| CORNARE | Número de Expediente: 053180403332 |
| NÚMERO RADICADO: | 131-0353-2019 |

RESOLUCIÓN No.

POR MEDIO DE LA CUAL SE RENUEVA UN PERMISO DE VERTIMIENTOS Y SE ADOPTAN OTRAS DETERMINACIONES.

Figura 3. Manejo de lodos ARnD Lechos de secado

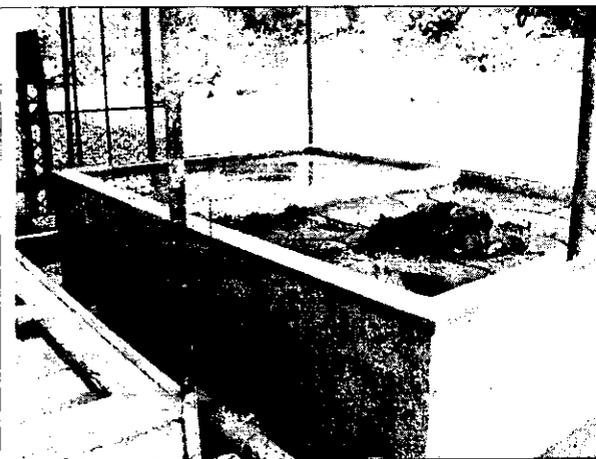
Se constató tal como se aprecia en la figura 3, que los lodos generados del proceso de buratos se almacenan en los lechos de secado y posteriormente se recolectan en una estructura encerrada en plástico donde terminan de secarse (Figura 4).
